廃棄物埋設施設における
許可基準規則への適合性について

第九条第二号 異常時の放射線障害の防止等
(廃止措置開始以後の評価)

線量評価パラメータ

-埋設設備からの流出水量-

第3図 仮置土がない場合の廃棄物埋設地付近の動水勾配分布

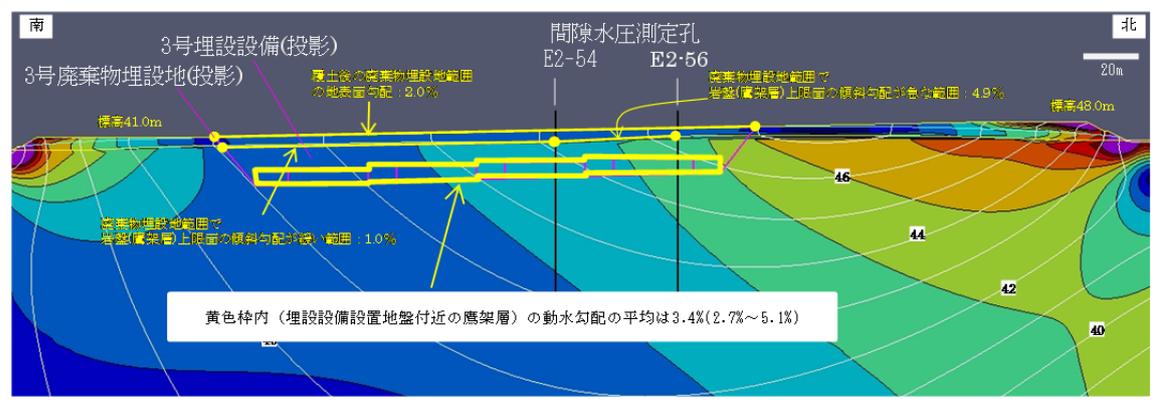
No.	コメント	反映箇所
155	<p>第 317 回審査会合（2019/11/27）資料 1-2-2 資料 1-2-2（廃止措置開始以後の線量評価に関する補足説明資料集）のうち、補足説明資料 7 の埋設設備からの流出水量について、現況再現解析結果は、実測よりも地下水面が高い地点や動水勾配が小さい地点があり、実測と整合していない。施設通過水量の設定について、解析に基づき設定するのであれば水理モデルの検証を行うこと。逆に、動水勾配が数年後どうなるか分からないが、3%でも 7%でも線量評価の結果にほとんど効いてこない（基準の桁落ちぐらい）というのであれば、その両方を示して大丈夫であることを説明することも一案として考えられる。</p>	<ul style="list-style-type: none"> ・補足説明資料 7 「1. はじめに」、「2.1 計算モデル設定の考え方と計算の流れ」、「3. 埋設設備から覆土及び鷹架層への流出水量の計算に必要な条件設定及び計算結果」 ・補足説明資料 7 添付資料 1「3 号埋設設備設置地盤付近の地下水の流れと線量評価について」 ・補足説明資料 7 添付資料 2「3 号廃棄物埋設地の 2 次元地下水浸透流解析モデルの妥当性について」

現況再現解析から求まる 3号廃棄物埋設地予定位置付近の動水勾配は、3.4%となり、3%より若干大きくなった（第3図参照）。

しかしながら、埋設設備からの流出水量を求める計算モデルの境界条件である動水勾配の設定に当たっては、解析にも不確実性がある上に、将来の地形変化の影響を受けるなど、必ずしも現状の再現性の良い境界条件が将来に渡って続くとは限らないことを考慮して、動水勾配の長期状態設定は、長い期間を経て自然に形成された原地形（1986年時点の事業所敷地造成前の地形）の平均的地下水面位置に基づき設定する方法（動水勾配 3%）を選択した（第2図参照）。

なお、動水勾配を 3.4%に設定すると、動水勾配を 3%に設定した場合より埋設設備からの流出水量は約 3.4/3 倍になり、線量評価への影響も比例するが、動水勾配を 3%に設定した場合の基本設定の被ばく線量結果が $0.46 \mu\text{Sv/y}$ であることから、動水勾配を 3.4%に設定したとしても基準線量 $10 \mu\text{Sv/y}$ に対しては十分余裕がある。

第 9 図 有限要素モデル(材料分布図) (1/3) 【3号廃棄物埋設地】

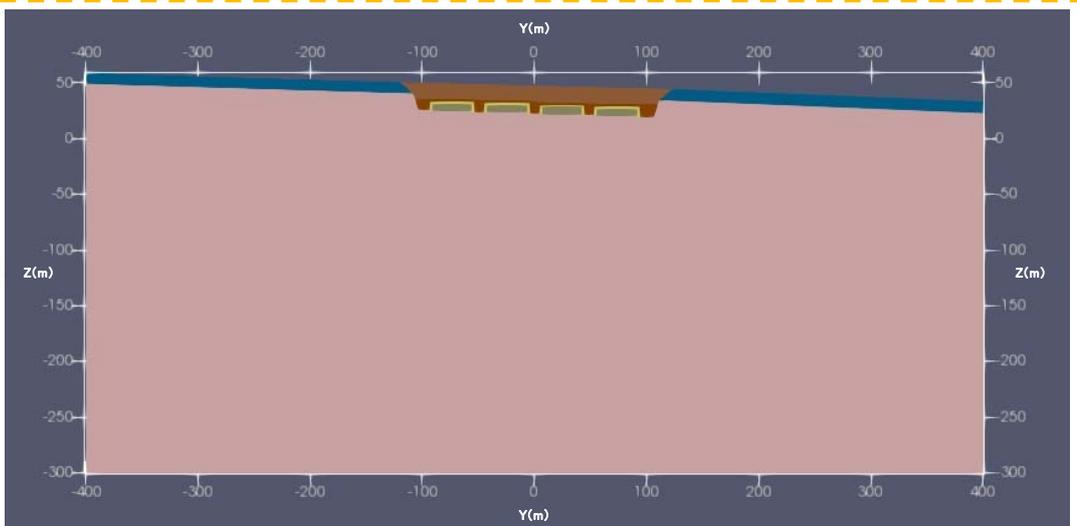
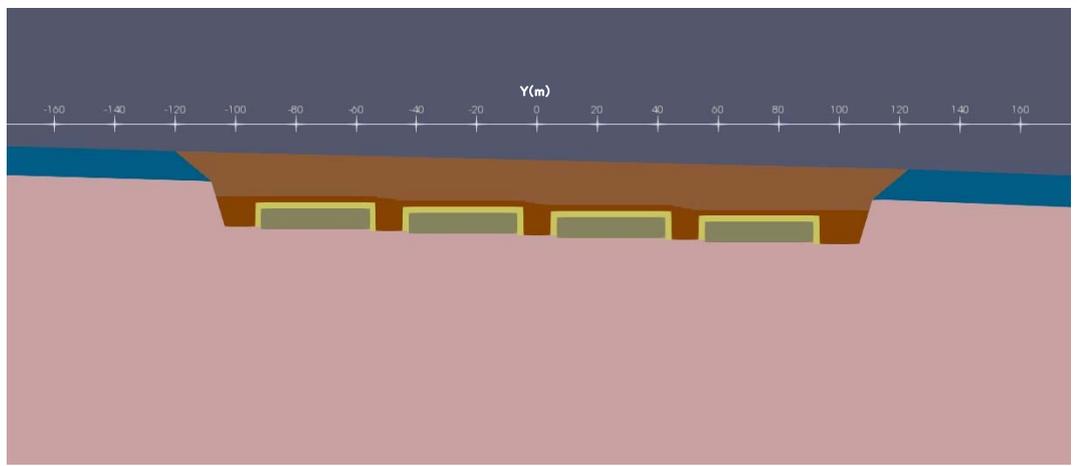
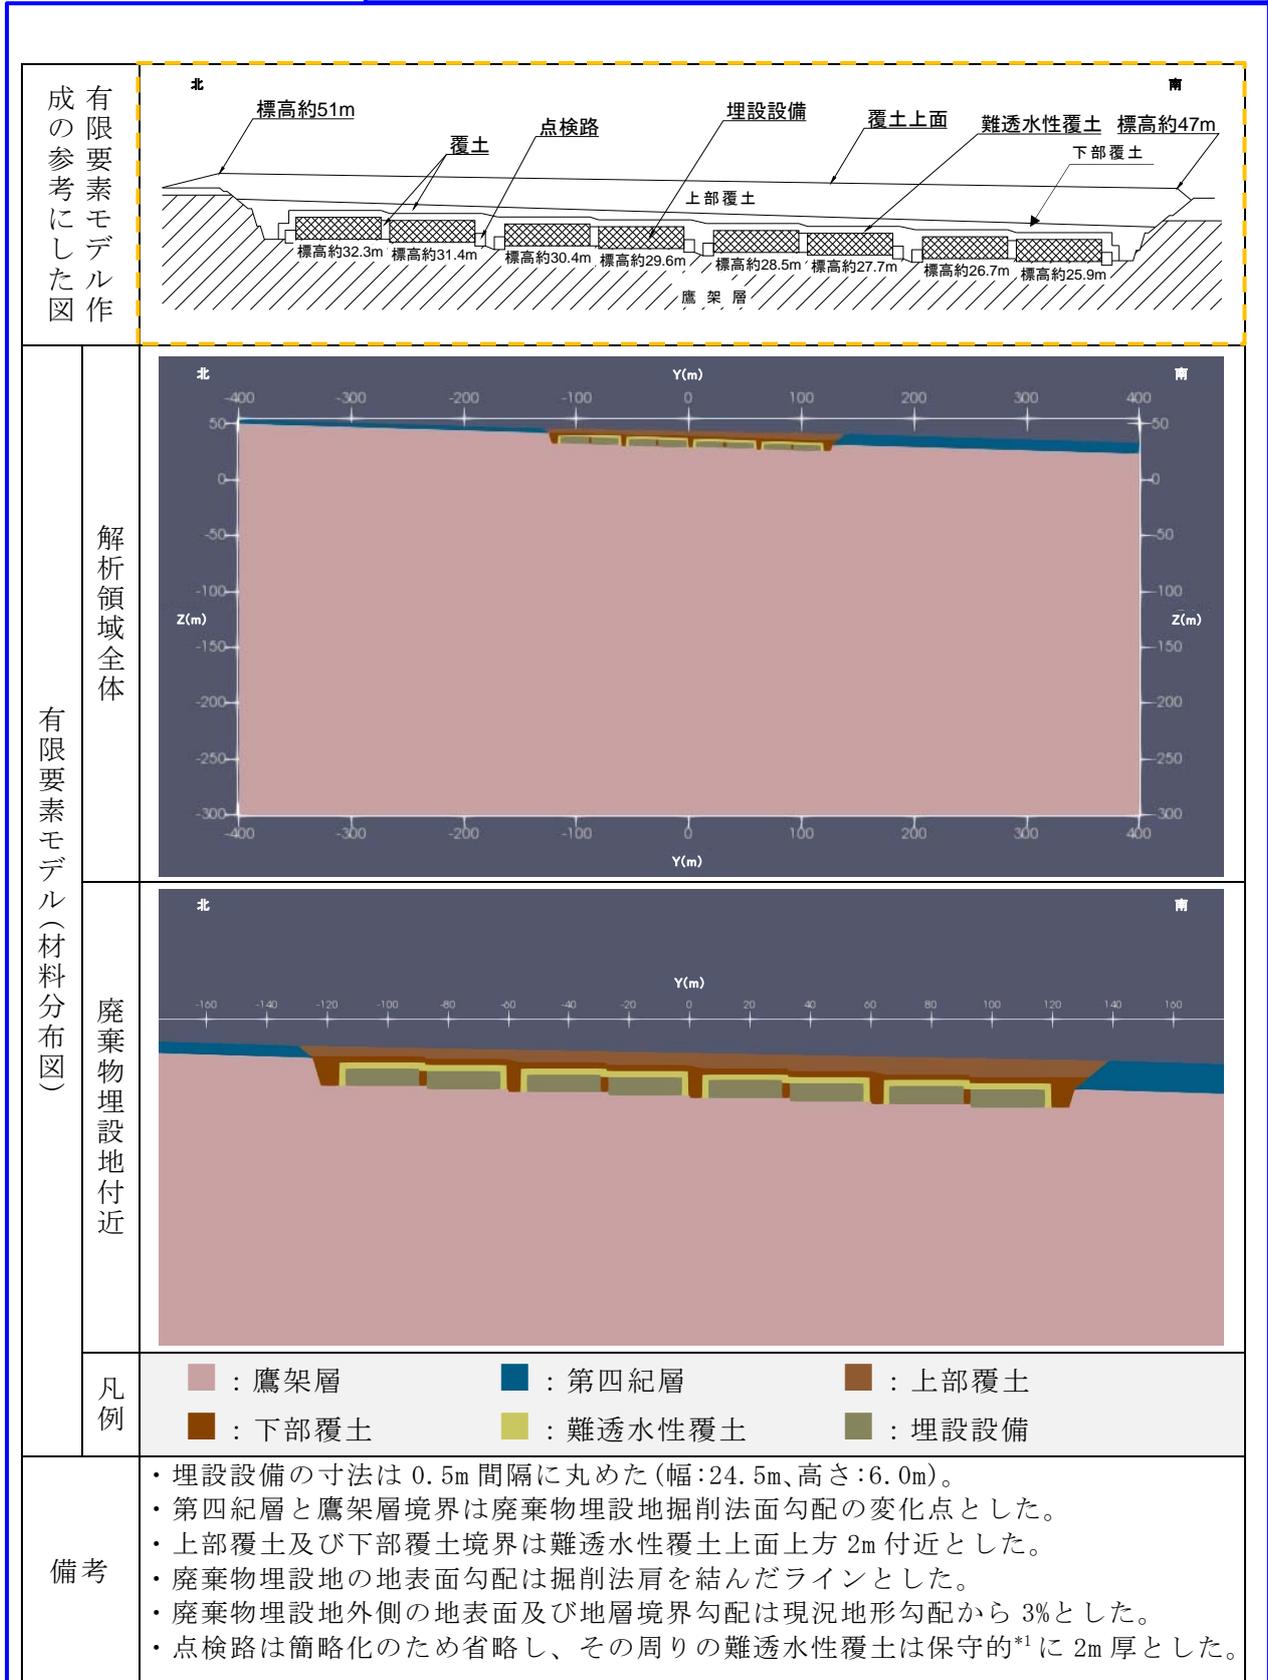
コメント No. 65 及び No. 66 を踏まえ、想定される埋設設備付近の地下水流れの状況及び計算モデルの考え方を説明

以上を踏まえて作成した有限要素モデルを第 9 図に示す。

廃棄物埋設地の南北鉛直断面に上部覆土及び下部覆土境界を追記

第10図 3号廃棄物埋設地付近の全水頭分布図(南北方向 E2 測線鉛直断面:2017年6月) (1/2)

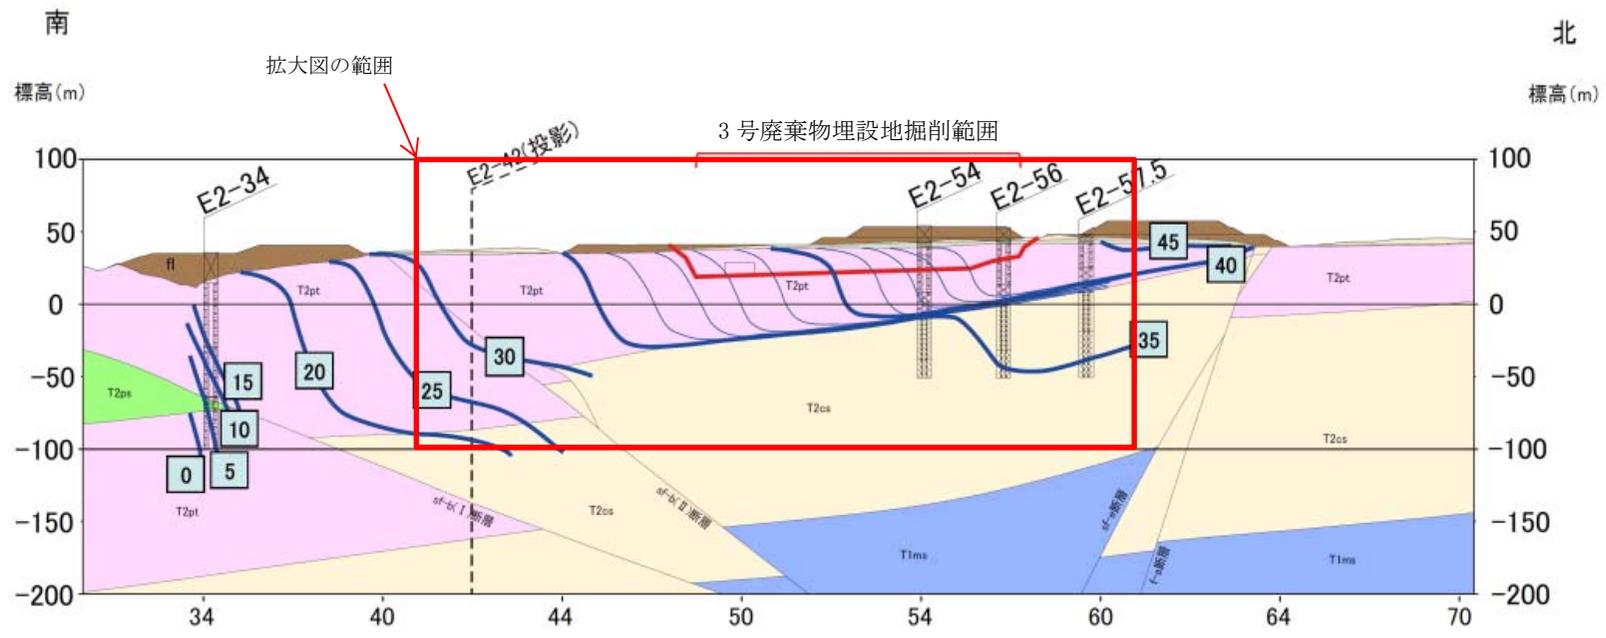
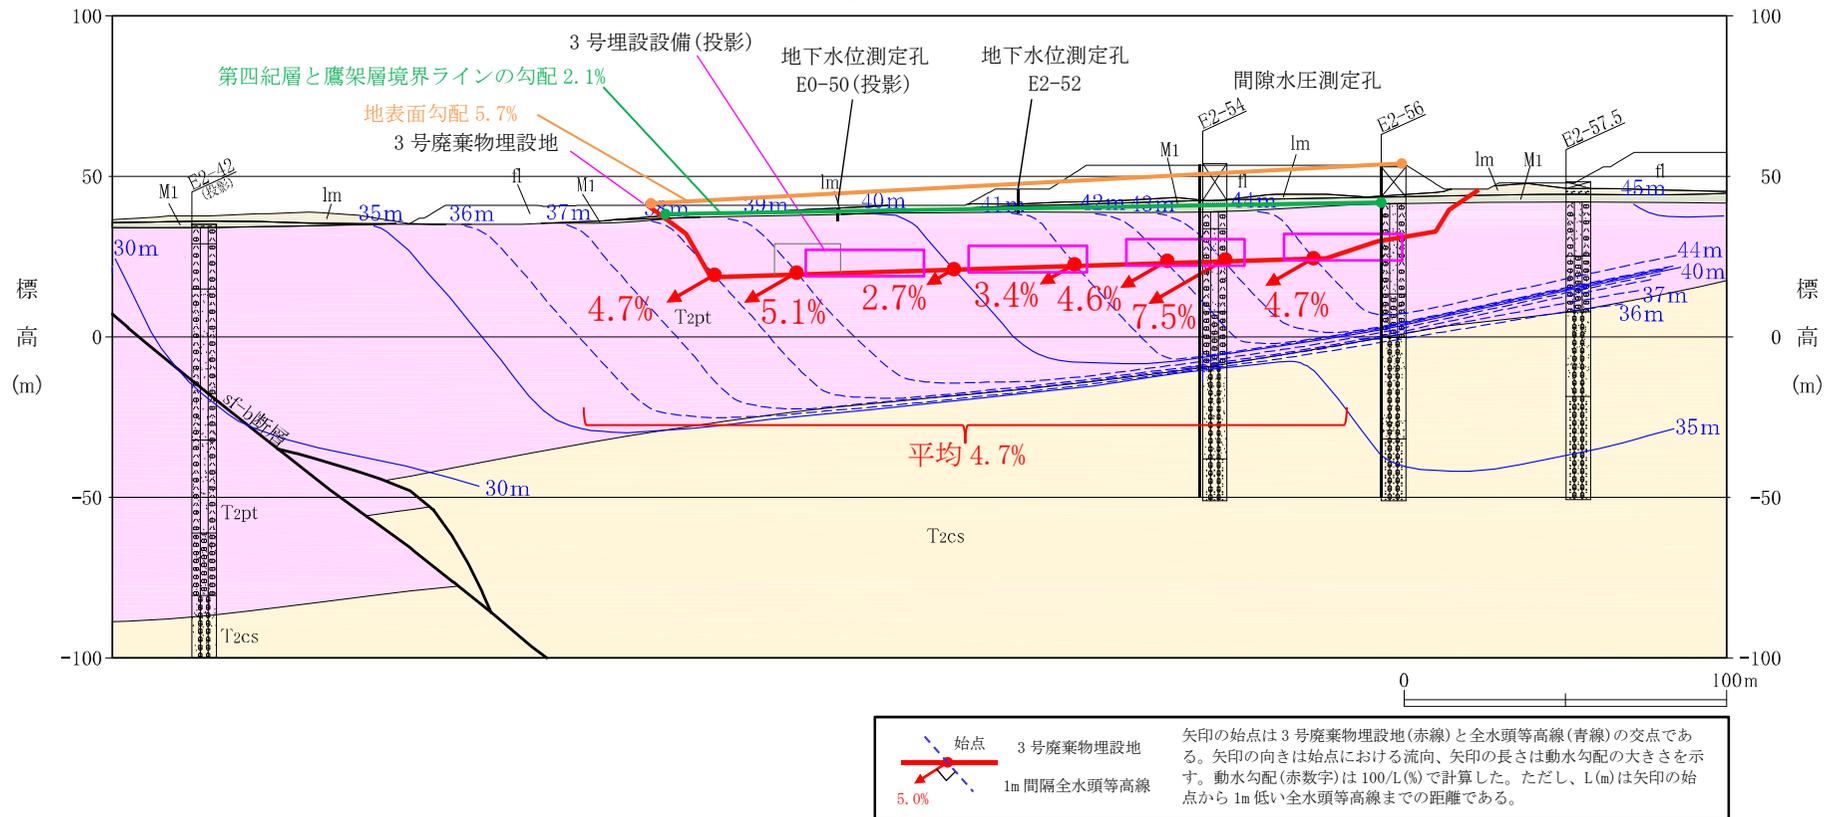
コメント No. 121 を踏まえ、埋設設備付近の地下水流れについて説明

第 10 図に示すように測定から推定した動水勾配は、平均 4.7%(2.7%～7.5%)であり、一部大きな値を含むが、これは仮置土や造成盛土の地形形状の複雑さによる影響で局所的なものであり、一時的なものとする。

第5図 動水勾配分布(全水頭等高線含む)

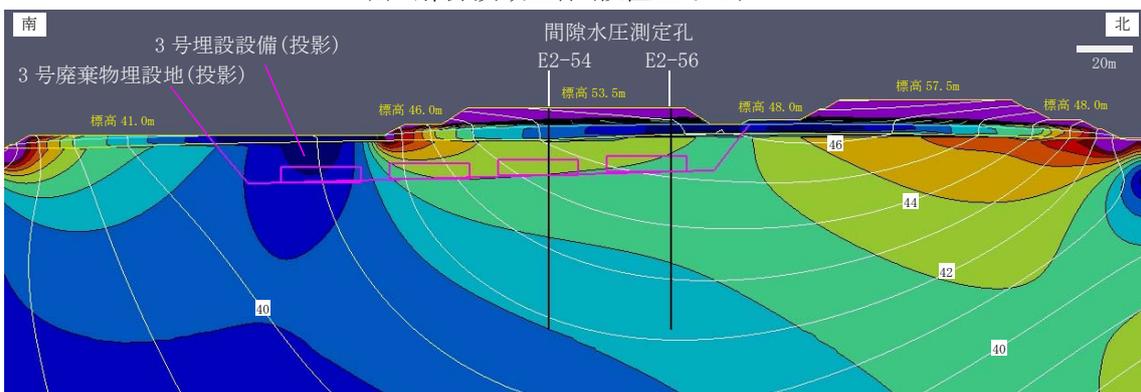
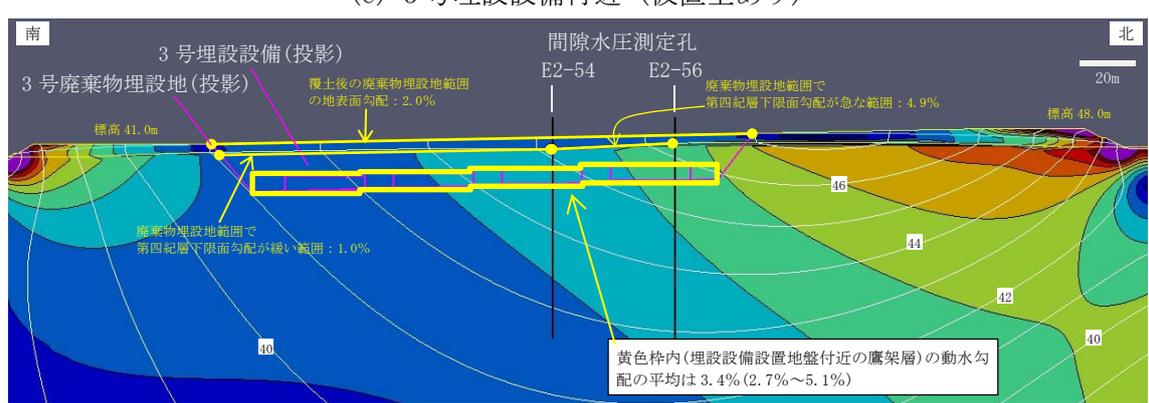
コメント No. 151 を踏まえ、3号廃棄物埋設地の埋設設備からの流出水量を求めるための2次元地下水浸透流解析モデルの現況再現性及び妥当性を説明

現況再現解析における3号埋設設備設置地盤付近の動水勾配は1%~6%(第5図(c)参照)を示し、廃棄物埋設地範囲の第四紀層下限面勾配(1%~5%程度)におおむね一致する。

一方、実測データ取得時(2017年)には仮置土があり、覆土後の将来の地表面勾配(2%程度)と状況が異なる。そのため、仮置土がない場合について2次元地下水浸透流解析(地表面形状を除く条件は現況再現解析と同じ)を実施し、埋設設備設置地盤付近の動水勾配への影響を確認した。その結果、仮置土がない場合の現況再現解析における3号埋設設備設置地盤付近の動水勾配は2%~5%(第5図(d)参照)を示し、廃棄物埋設地範囲の第四紀層下限面勾配1%~4.9%(第5図(d)参照)におおむね整合することから、おおむね現況を再現できていると判断する。

第 6 図 全水頭等高線と動水勾配の実測値との比較

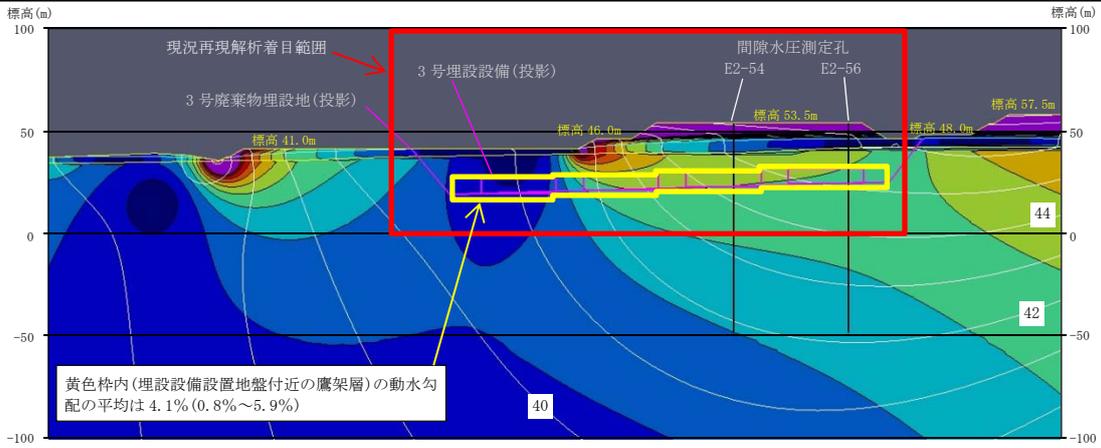
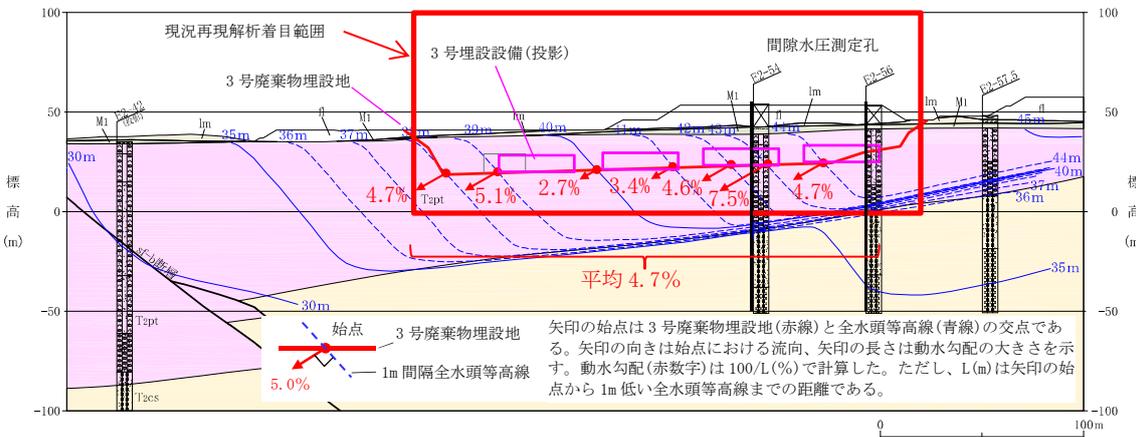
コメント No. 151 を踏まえ、3 号廃棄物埋設地の埋設設備からの流出水量を求め
 ための 2 次元地下水浸透流解析モデルの現況再現性及び妥当性を説明

第6図に現況再現解析結果と実測値の全水頭等高線と動水勾配を示す。
